工程指示編號：EI/1490/20

修改版次：E

工程名稱：青衣明翹匯住宅

工程項目：大貨試模窗(第二批)

圖號	T2/W23
----	--------

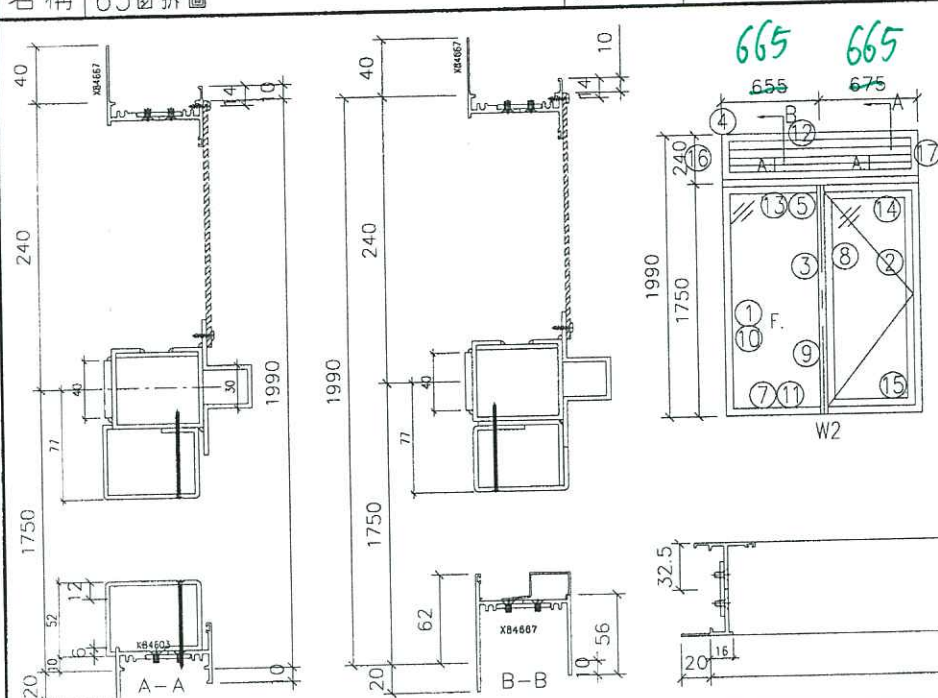
只修改 T2/W23

現附上試模窗加工圖，送 EI/1472 的地址  
鋁料接駁位需點焊加固，確保外框穩固不會鬆脫
